ACTA

Mesa de trabajo para realizar seguimiento a los pendientes correspondientes al proyecto **"RECONSTRUCCION DE LOS MUROS LATERALES, TRANSVERSALES DE PRESA, CAMARA DE CAPTACION Y OBRAS COMPLEMENTARIAS DE PROTECCION DEL SISTEMA DE CAPTACION DEL ACUEDUCTO URBANO DEL MUNICIPIO DE SARAVERA, DEPARTAMENTO DE ARAUCA"** (antes denominado "CONSTRUCCIÓN Y OPTIMIZACION DEL SISTEMA DE CAPTACIÓN DEL ACUEDUCTO URBANO DEL MUNICIPIO DE SARAVERA, DEPARTAMENTO DE ARAUCA") radicado bajo la modalidad de inversión en rehabilitación, reconstrucción, prevención y/o mitigación de riesgos de los sistemas de acueducto, alcantarillado y/o aseo. En la sesión, el formulador presentará avances en las subsanaciones del componente de gestión del riesgo y diseño estructural.

Ilustración 29. Vista Transversal plataforma Anti Socavación en el muro transversal

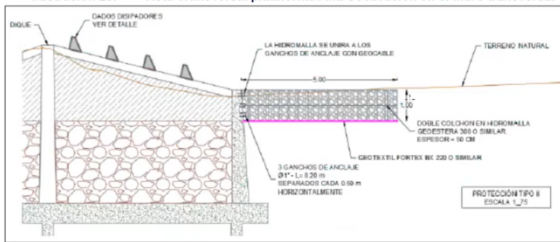
El ing. Sorza (MVCT), considera que, según lo expuesto, se mejoró la presentación y se atendieron las observaciones realizadas en la mesa de trabajo del 7 de junio de 2024, sin embargo, la información requiere verificarse por parte de los profesionales del grupo de evaluación. Por otra parte, se recomienda que en la conclusiones se complementen con la descripción de las obras de mitigación y de cómo estas reducen el riesgo identificado.

Tomando en cuenta los antecedentes de ocurrencia del fenómeno de socavación en la zona de estudio y como medida de protección y mitigación del riesgo de falla, se propone la instalación de una plataforma anti socavación en hidro malla Geo estera acorde a lo presentado en los planos anexos, la cual se instalará tanto para
